## 5.5. QUESTIONS, OBSERVATIONS ET REMARQUES COMPLEMENTAIRES DU COMMISSAIRE ENQUETEUR

- Compléter la présentation du demandeur p 38 dossier N° 1 p 9 du dossier N°2 "Syndicat de rivières Brévenne-Turdine" qui dans les 2 Dossiers est très succincte.

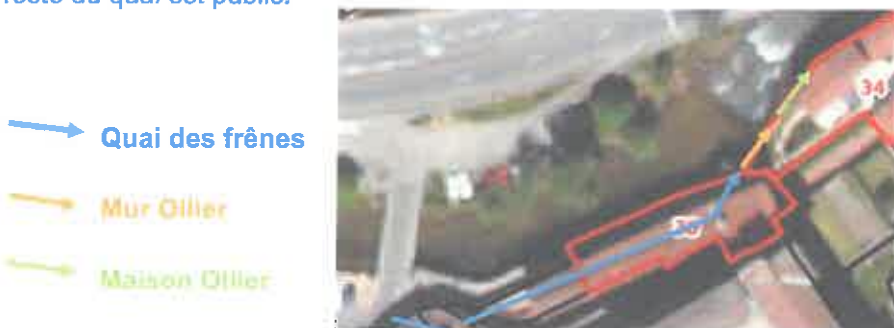
A qui appartient le mur du quai des frênes sur la planche p 38 du dossier N°1 il semblerait qu'une partie de ce mur soit rattaché à la propriété OLLIER (préciser linéaires)? A priori une partie à propriété OLLIER et le reste à la SCI Vitali ?

Le mur des frênes semblerait donc totalement privé (SCI et OLLIER) – accords propriétaires?

Dans la réponse apportée semble subsister une confusion entre domaine public et domaine privé de l'état ou des collectivités et il n'a pas été répondu clairement à la propriété du mur des frênes.

Pour les domaines privés de l'état ou des collectivités, les gestionnaires n'ont pas été précisés?

Pourriez vous me préciser et répartir les %tages (j'ai supposé linéaires et surfaciques)?

Le quai des frênes, d'une longueur de 73 mètres, est sur le domaine privé pour 42 mètres (6 mètres sur la propriété Ollier (emplacement de l'ancienne prise d'eau), et 36 mètres sur la SCI Vitali). Le reste du quai est public.

Les différents propriétaires privés ont été contactés et informés du projet. Aucune opposition n'a été formulée sur ces travaux par ces différents propriétaires.
